VYSVĚTLENÍ, ZMĚNA NEBO DOPLNĚNÍ ZADÁVACÍ DOKUMENTACE Č. 2
DLE § 98 ZÁKONA Č. 134/2016 SB., O ZADÁVÁNÍ VEŘEJNÝCH ZAKÁZEK, V PLATNÉM ZNĚNÍ
(DÁLE JEN „ZÁKON“)

Název veřejné zakázky:	Stavba polní cesty C6 v k.ú. Hodonín
Sp. značka / Č.j.	SP4303/2020-523101 / SPU 205948/2020
Druh zadávacího řízení:	dle § 3 písm. a) zákona, zjednodušené podlimitní řízení
Druh veřejné zakázky:	stavební práce

60	M	58343959	kamenivo drcené hrubé frakce 32/63	t	1 267,110
----	---	----------	------------------------------------	---	-----------

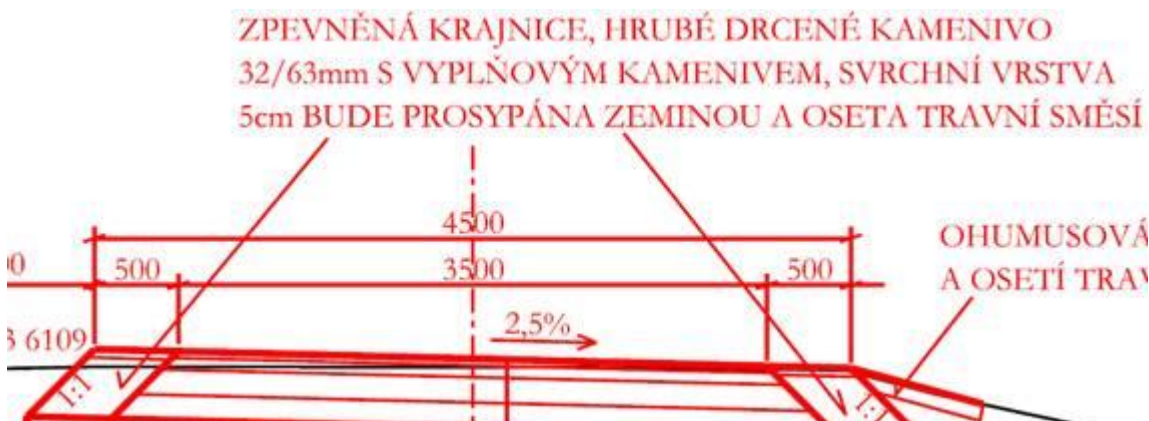
Ve výkaze výměr je uvedeno, že se mají zřídit zemní krajnice z hornin jakékoliv třídy (předpokládá se zpětné využití výkopku).
V PD je však uvedeno, že má být krajnice ze ŠD 32/63 s výplňovým kamenivem a s prosypáním 5 cm zeminou. Tato varianta bude finančně mnohem nákladnější, než varianta se zemní krajnicí. Můžete, prosím, upřesnit z jakého materiálu zadavatel požaduje krajnice realizovat?

Položka č. 60 má být pro krajnice
Trativod drenáže je veden pod položkami č.41 a 42.

Položka č. 57 Zřízení zemních krajnic se zhutněním je na prosypání (viz. Vzorový příčný řez – výkres C.3)

pro ~~trativod~~ krajnice
